**NOTITIE AANPASSINGEN
WIJZIGINGSPLAN 'BUITENGEBIED NIJKERK 2017, 9^E WIJZIGING ACHTERDUYST 2 NIJKERK'
1^E GEWIJZIGD BESLUIT (HERSTELBESLUIT)**

1.3 Wens tot nemen herstelbesluit

Verbeelding op basis van collegebesluit 19 sept. 2023; t.p.v. kruis wordt verlenging bouwvlak weer ongedaan gemaakt

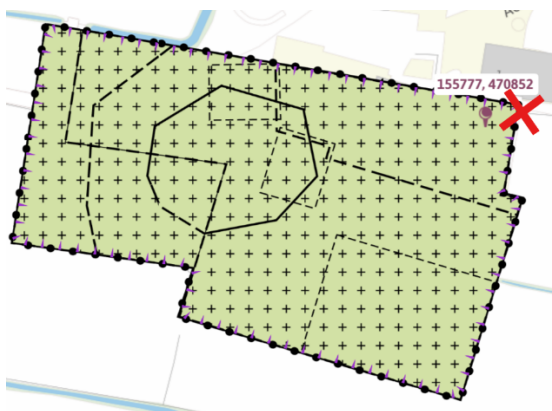
In hoofdstuk 5 van haar rapport onder 'Milieusituatie algemeen' constateert StAB dat, met uitzondering van de drie meter "verlenging" van het bouwvlak waar deze grenst aan de gronden van appellanten, de vormverandering in combinatie met de aanvullende planregels in beginsel de belangen van de bewoners op het aangrenzende perceel niet onevenredig aantast. StAB stelt dat verlenging in combinatie met de verplichting tot het plaatsen van een geluidscherm kan leiden tot enig verlies van

uitzicht vanuit de woning. Tegelijkertijd kan de nieuwe paardenstal op grotere afstand van de woning/grond van appellanten worden gesitueerd.

Naar aanleiding van de opmerking van StAB past de gemeente de verbeelding aan en:

1. maakt de uitbreiding van het bouwvlak in oostelijke richting, ter hoogte van de woning aan de Achterduyst 1, ongedaan. Hiermee wordt het agrarische bouwvlak daar ongeveer 100 m² kleiner. Om de omvang van het bouwvlak gelijk te houden, wordt deze zelfde oppervlakte toegevoegd aan de strook ten westen van de bedrijfswoning. De eerdere 'bouwvlak-verlenging' met drie meter werd noodzakelijk geacht in verband met het plaatsen van een nieuw geluidsscherm om te voldoen aan de wettelijke geluidseisen als gevolg van de ondernemingsplannen van het agrarische bedrijf. Inmiddels heeft de initiatiefnemer nieuw akoestisch onderzoek laten uitvoeren. Hieruit blijkt dat hij kan voldoen aan de gestelde geluidsnormen via de bouw van een geluidsafschermende loods gecombineerd met een klein geluidsscherm in (binnen) het aan de noordoostzijde bestaande (in het 'moederplan' opgenomen) bouwvlak;

2. kent de aanduiding 'paardenhouderij' toe aan het aangepaste agrarische bouwvlak, zodat deze aanduiding geldt voor het gehele (aangepaste) bouwvlak;
3. verschuift de 'specifieke bouwaanduiding – bedrijfsgebouw' (in zijn geheel) naar het zuiden, zodat de hele bouwaanduiding op 50 meter afstand van het woonperceel van Achterduyst 1 komt te liggen. StAB achtte deze aanpassing onnodig, omdat in het inrichtingsplan de vereiste afstand al vastligt en op basis van de planregels de nieuwe paardenstal moet worden gerealiseerd overeenkomstig het inrichtingsplan. Ook wordt de genoemde vereiste afstand al geborgd via de milieuregelgeving. Daarnaast 'koppelde' deze specifieke bouwaanduiding uitsluitend de realisatie van de landschappelijke inpassing aan de omgevingsvergunning voor het bouwen van de nieuwe paardenstal.

De bovenstaande afbeeldingen geven de aanpassing aan, zoals hierboven beschreven onder 1. Het rode kruis en de rode pijl verwijzen uitsluitend naar de wijziging in de noordoosthoek van het bouwvlak, omdat deze relevant is voor appellanten.

Niettemin past het college de 'specifieke bouwaanduiding – bedrijfsgebouw' op de hierboven beschreven wijze aan, omdat deze bouwaanduiding een belangrijke signaalfunctie op de verbeelding heeft. Over de afstand tussen de nieuwe paardenstal en de gevoelige woonfunctie kan nu, uitsluitend kijkend naar de verbeelding, geen verwarring meer bestaan.
